再処理施設、廃棄物管理施設、MOX燃料加工施設  
敷地周辺陸域の活断層評価について  
(出戸西方断層に係る文献と事業者の評価結果の整理)

令和元年12月20日

日本原燃株式会社

# コメント内容

調査地域の地形地質断面図  
(渡辺ほか(2008) 一部加筆)

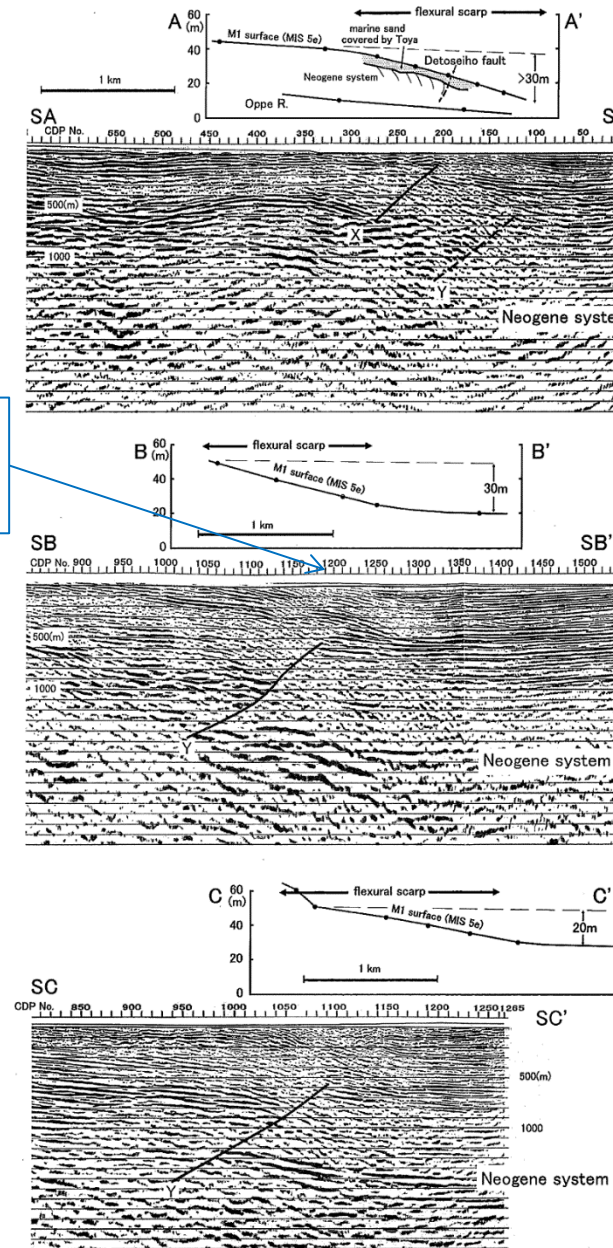
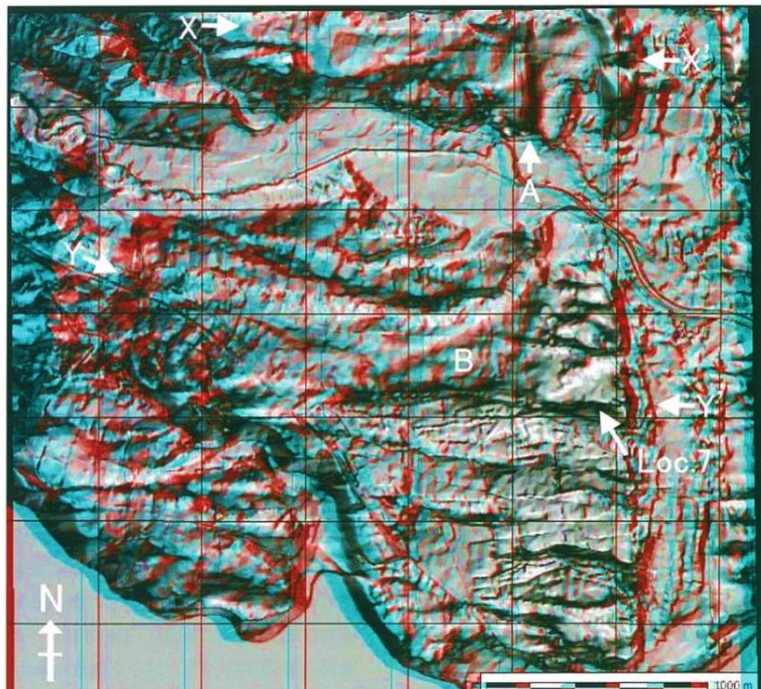
- ・M<sub>1</sub>面が異常な傾斜を示している範囲において、新第三系にも同様の傾斜構造が確認でき(SA断面)、出戸西方断層(図中:X)より東側に逆断層(図中:Y(以下、「伏在逆断層」と言う。))が想定できるとしている(SB、SC断面も同様)。

- ・伏在逆断層は新第三系を変形させ、M<sub>1</sub>面が新第三系と同じように撓曲していることは確実であるとしている。

- ・尾駮沼南岸(向斜構造)のボーリング調査結果について、第四系前期更新統の砂岩(砂子又層上部層)に向斜構造を形成する構造運動の影響がないことを根拠に日本原燃は活動性を否定しているが、層位関係からこの砂岩はM<sub>1</sub>面構成層であるため、M<sub>1</sub>面も撓曲している。

- ・伏在逆断層の陸上部の長さは、少なくとも15kmであり、撓曲帯の上盤側にある出戸西方断層は伏在逆断層から派生する副次的な活断層であることから、最新活動時期は両者同時期(MIS3以降)としている。

②伏在逆断層と撓曲帯: 当社の評価1  
当社と文献の地形断面の比較

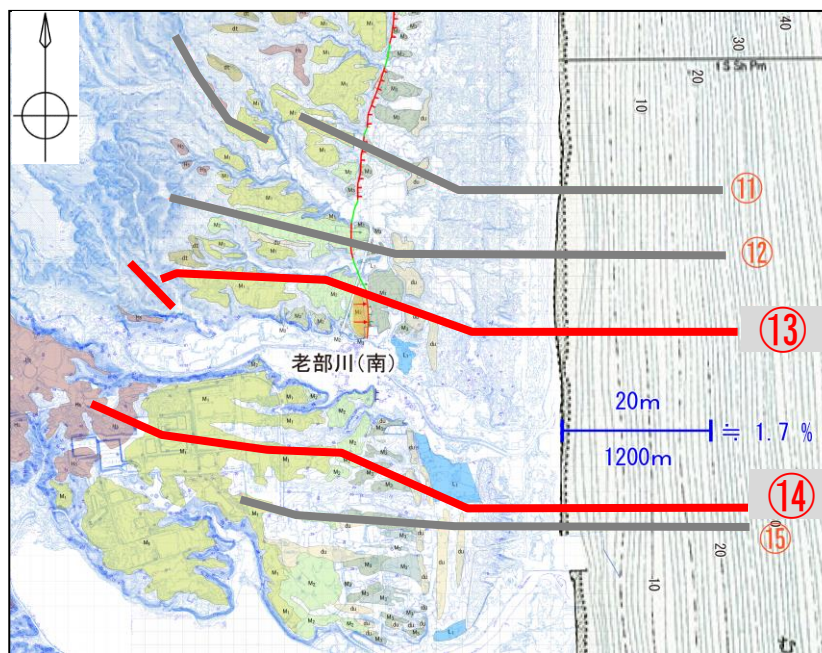
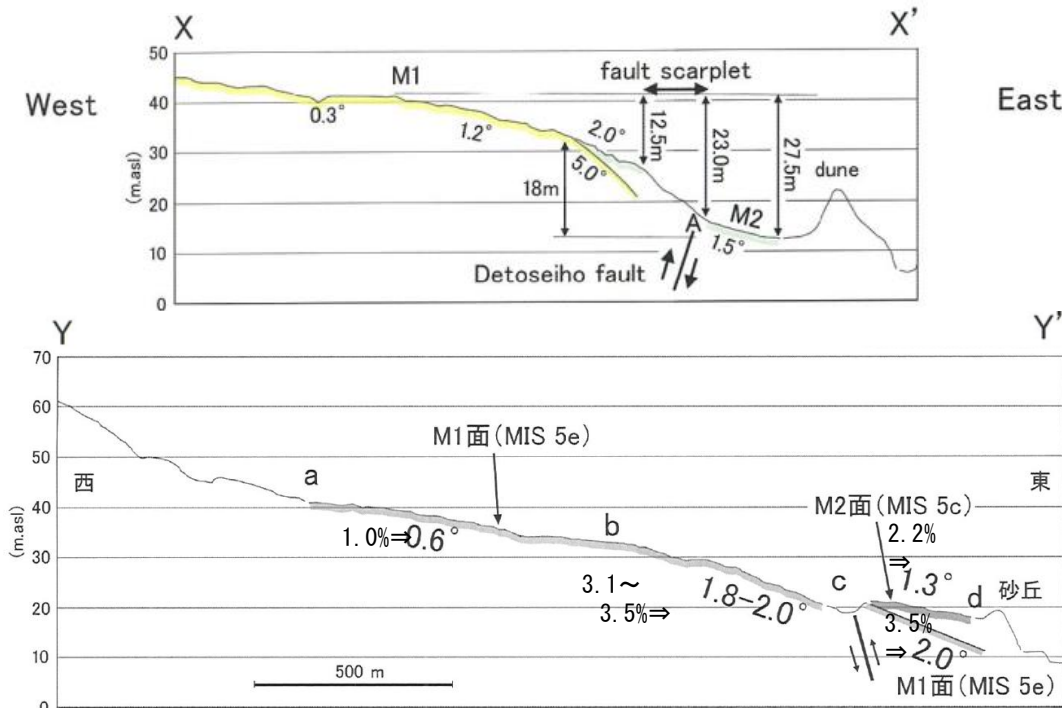
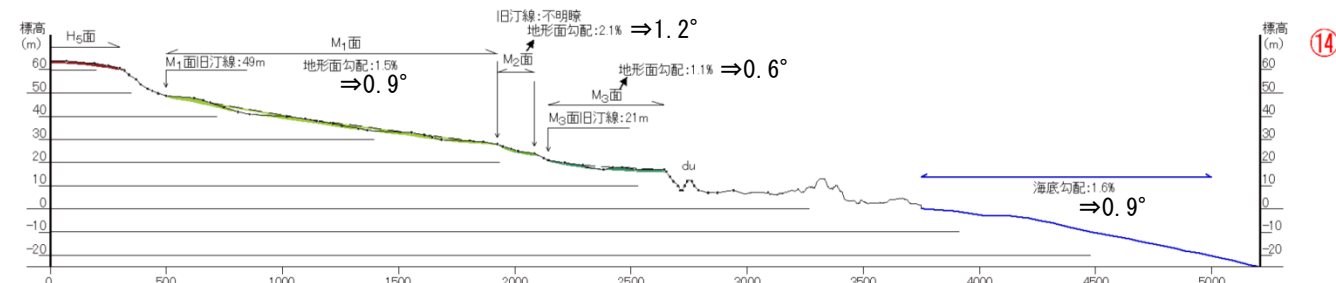
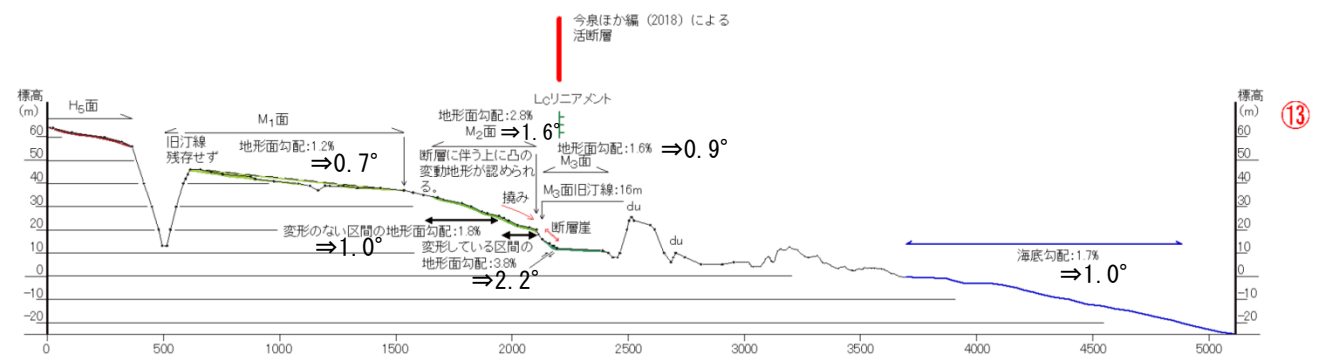
- 渡辺ほか(2008)の主な論点(上記①～③)と概ね同じ。
- 渡辺ほか(2008)及び渡辺(2016)からの主な変更点は、以下のとおり。
  - ・露頭情報の追加・拡充に伴う一部のM<sub>1</sub>面(MIS5e)をM<sub>2</sub>面(MIS5c)に変更した(上記①の変更)。
  - ・尾駱沼北方において空中写真等から作成したDEMに基づく地形断面図を作成し、M<sub>1</sub>面・M<sub>2</sub>面が海側へ異常に傾斜していることを示した(上記②に関連する追加)
  - ・六ヶ所撓曲の基部は、地形断面図の東端部のさらに東側(海側)にある可能性が高いとした(上記②、③に関連する追加)。

- ・地形断面図について、渡辺(2016)のX、Y断面と概ね同じ位置の当社の⑬断面、⑭断面を比較した。
- ・渡辺(2016)のM<sub>1</sub>面を当社はM<sub>1</sub>面、M<sub>2</sub>面に区分しており、段丘面分布に違いがあるため、段丘面の勾配が異なる。
- ・渡辺(2016)は空中写真等から作成したDEMに基づく地形断面図(X、Y断面)を作成し、M<sub>1</sub>面、M<sub>2</sub>面が海側へ異常に傾斜しているとしているが、撓曲範囲は⑬断面の断層近傍に限られ、その他の海成段丘面の勾配は、1.1%~2.1%(0.6°~1.2°)であり、現在の海底地形勾配(1.7%(1.0°)とほぼ同等である。

②伏在逆断層と撓曲帯: 当社の評価2  
当社と文献の露頭調査結果等の比較

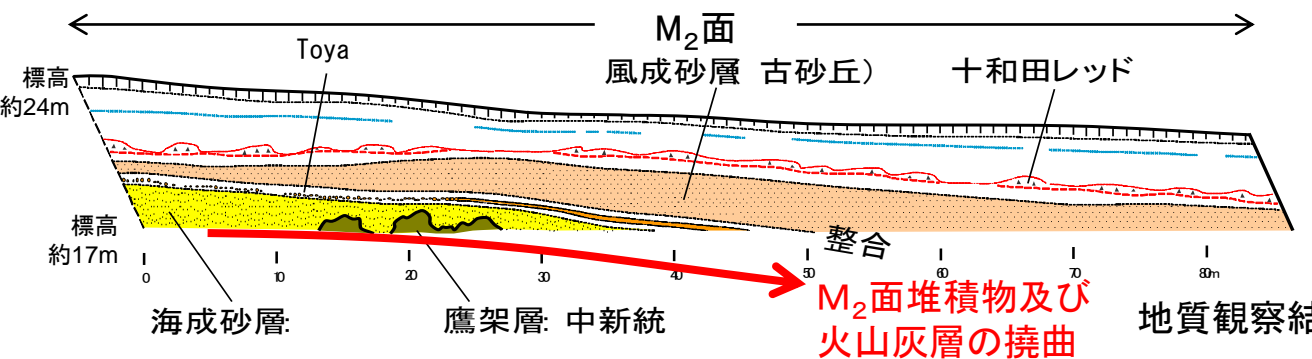
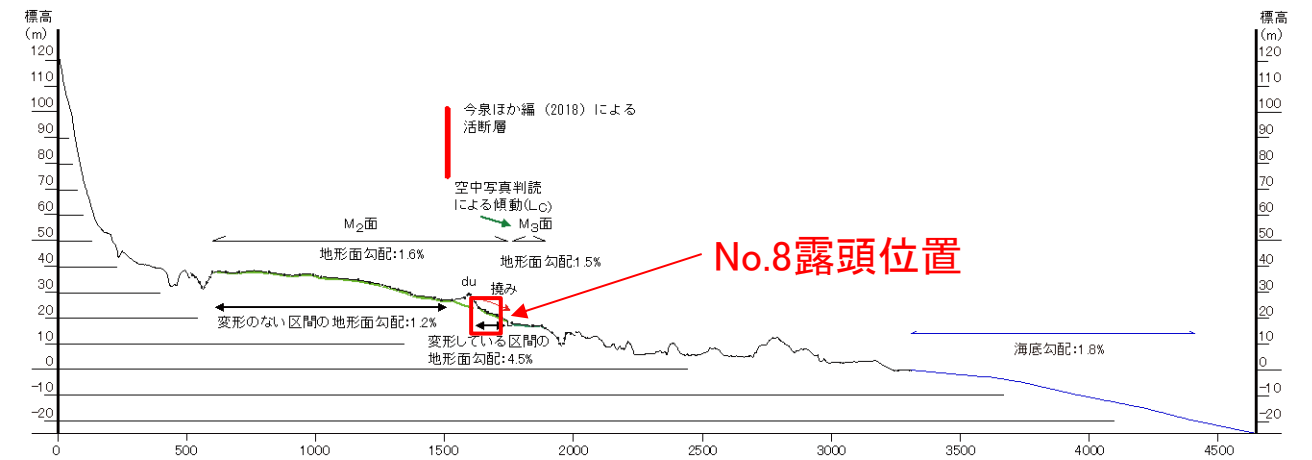
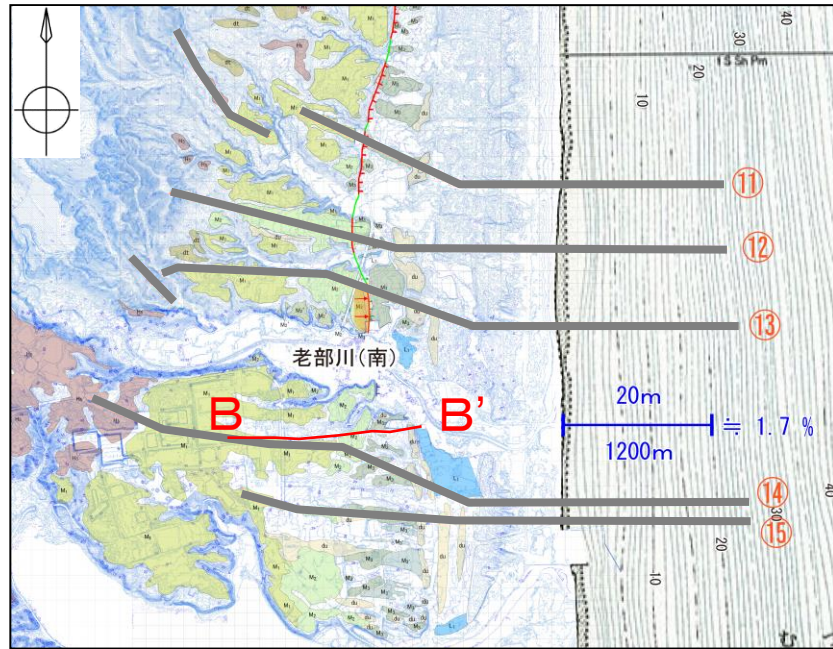
- ・Loc.5では、海側(露頭東側)へ増傾斜をしており、古い段丘面ほど変形の程度は大きい。
- ・六ヶ所断層は、調査地域に分布するM<sub>1</sub>面、M<sub>2</sub>面を変形させており、それらの海成段丘面には、幅1~2kmの撓曲崖(六ヶ所撓曲)が形成される。

- ・断層崖の近くのM<sub>2</sub>面堆積物及び火山灰層が撓曲している状況を確認した。
- ・断層崖の近くの地形面勾配は4.5%であり、出戸西方断層による撓曲変形を反映している。
- ・変形のない区間のM<sub>2</sub>面の勾配は1.6%であり、現在の海底勾配1.8%とほぼ同等である。

②伏在逆断層と撓曲帯: 当社の評価8(2)  
出戸西方断層と南方の向斜構造との関係

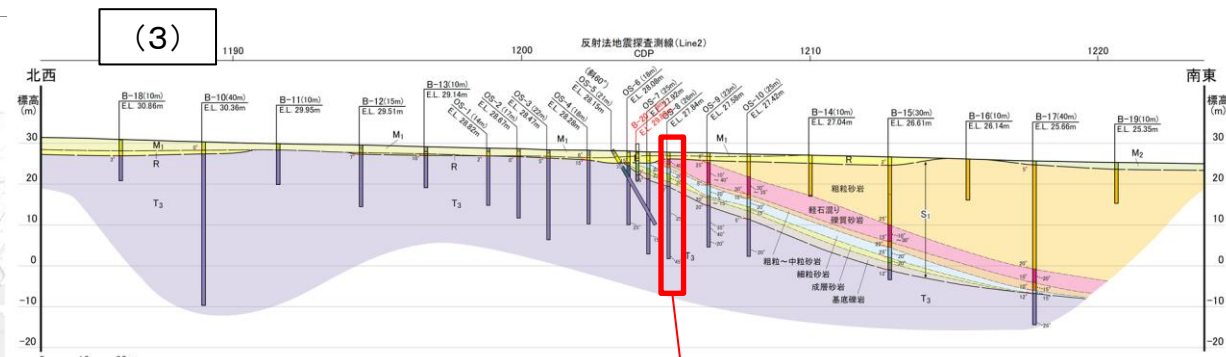
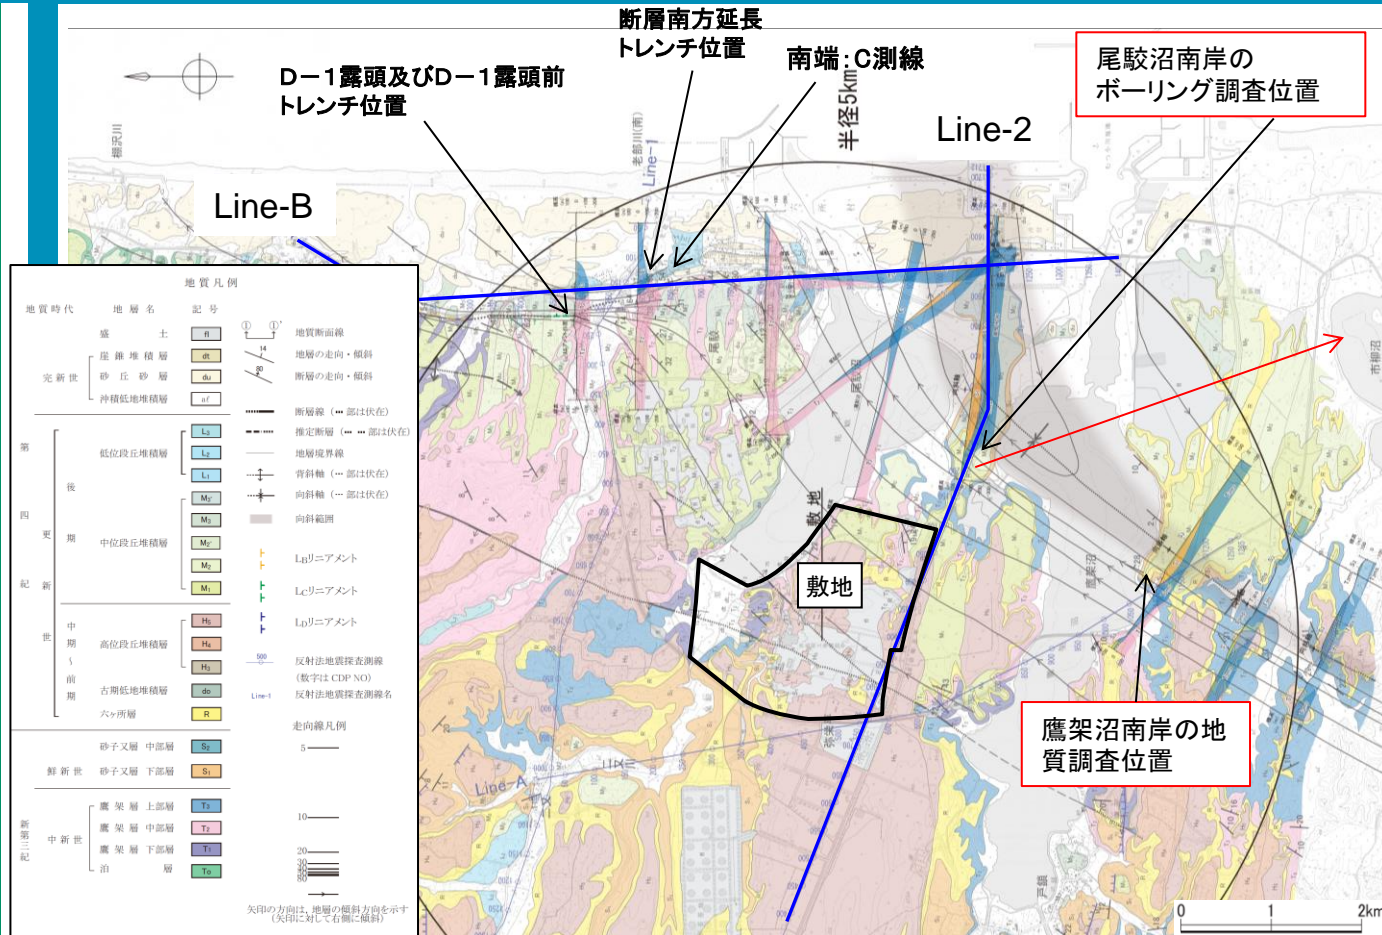
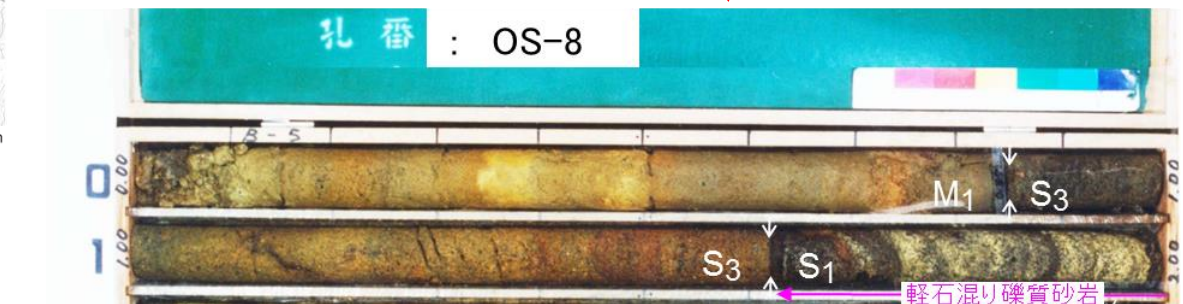
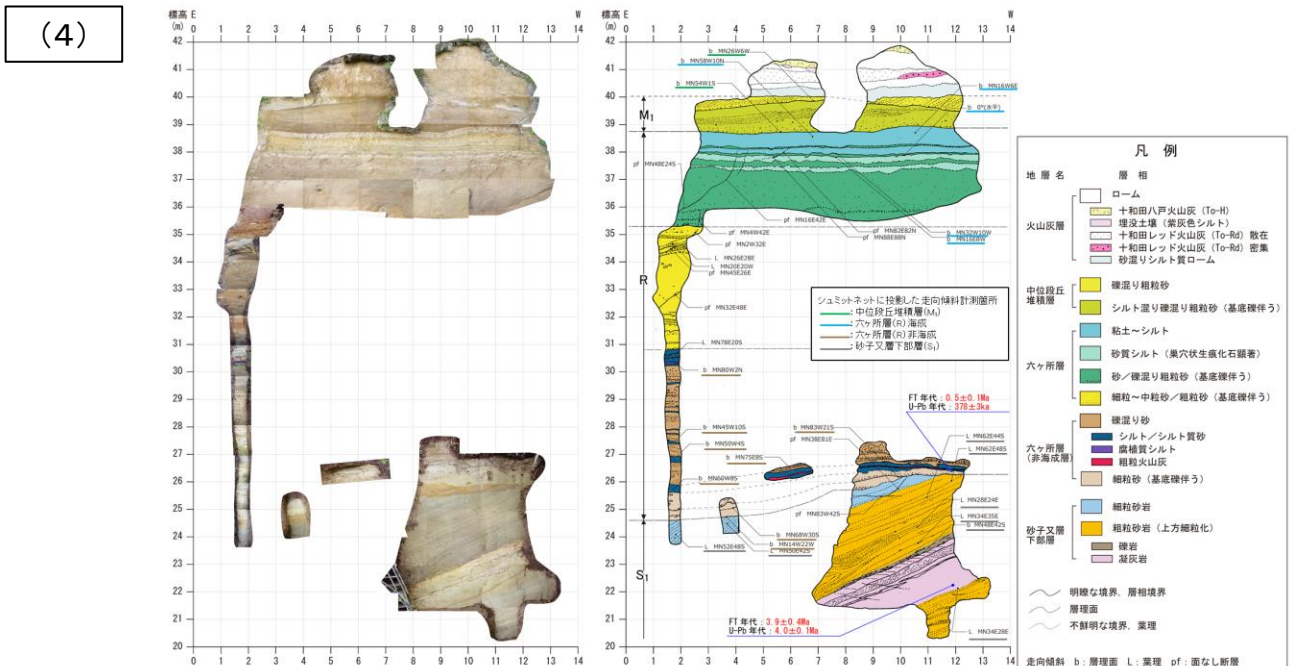
No.	コメント	資料番号 ／掲載頁
19	・出戸西方断層南方の地質図について、鷹架層上部層が砂子又層上部層 <sup>(注)</sup> に変更されているため、変更に至ったデータを示すこと。また、資料上に掲載している図面は整合をとること。	第302回 審査会合
23	・渡辺論文の写真に相当する事業者の写真を並べて掲載し、見解を述べること。	第2回 現地調査

コメント  
No.19

- (1) 鷹架沼から尾駈沼周辺にかけて分布する向斜構造は、地表地質調査結果及び反射法地震探査結果から、鷹架沼から尾駈沼の沼口の方へ連続している。
  - (2) Line2では反射面の分布から、f-2断層及び向斜軸が推定されるが、向斜軸付近の新第三系の反射面は連続しており、断層は推定されない。
  - (3) 尾駈沼南岸におけるボーリング調査の結果、鷹架層上部層及び砂子又層下部層が、 $20^{\circ} \sim 40^{\circ}$  程度東に傾斜し、向斜構造の西縁部を形成する一方で、これらを不整合に覆う六ヶ所層(R)(旧砂子又層上部層)基底面の大局的な傾斜は $1^{\circ}$  程度であり、向斜構造の影響は認められない。また、六ヶ所層(R)(旧砂子又層上部層)を覆う中位段丘堆積層( $M_1$ 面堆積物)もほぼ水平に分布している。
  - (4) 鷹架沼南岸における地質調査の結果、六ヶ所層(R)(旧砂子又層上部層)(年代:約0.4~1.3Ma)は、向斜構造の影響を受け傾斜する砂子又層下部層( $S_1$ )を不整合に覆って、ほぼ水平に分布している。
- 向斜構造を形成する構造運動は、第四紀後期更新世以降に継続しているものではないと判断されることから、出戸西方断層とは一連の構造ではないと評価する。

コア観察の結果、六ヶ所層(R) (旧砂子又層上部層)と中位段丘堆積層(M<sub>1</sub>面)とでは層相に違いが認められる。

鷹架沼南岸における地質調査の結果、六ヶ所層(R) (旧砂子又層上部層) (年代: 約0.4~1.3Ma) は、向斜構造の影響を受け傾斜する砂子又層下部層(S<sub>1</sub>)を不整合に覆って、ほぼ水平に分布している。

地形地質断面図(C-C'断面) (渡辺ほか、2008)

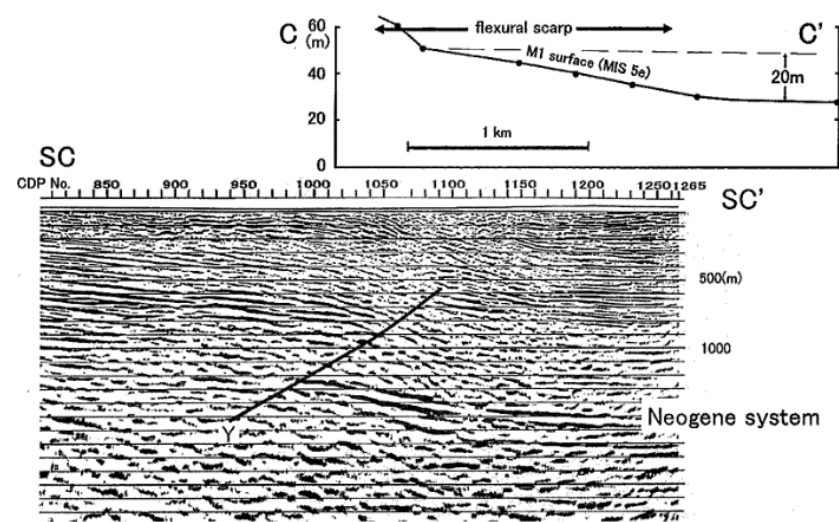
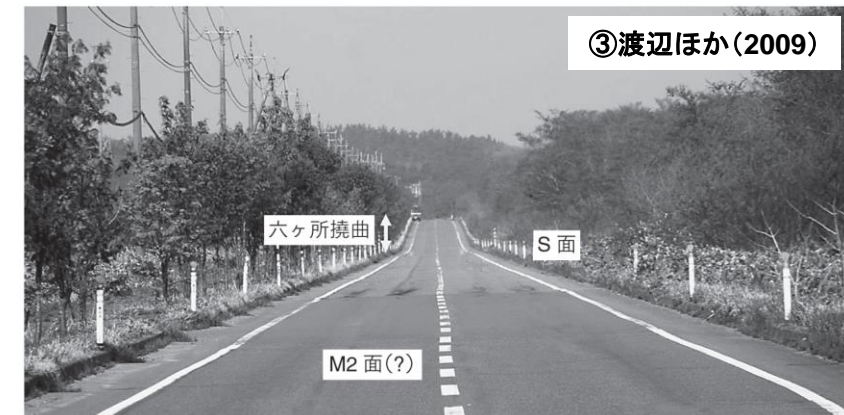
- ・海側(東側)でのM<sub>1</sub>面の高度は20数m程度であるが、標高30m付近から幅約700mの区間で徐々に高度を増し、45mにまで達する。この区間の傾斜は約2%である。
- ・地下構造も全くこれと調和的であり、新第三系はM<sub>1</sub>面の勾配が大きい区間で急傾斜帯を形成している。
- ・深度600m付近以深(Y付近)では、明瞭な逆断層が確認される。その運動によって、新第三系の上部やM<sub>1</sub>面が撓曲しているように見える。

- ・M<sub>1</sub>面の傾斜は約1%であり、前面海域の海底勾配と同程度である。このため、M<sub>1</sub>面が急傾斜する異常な傾斜とは考えていない。
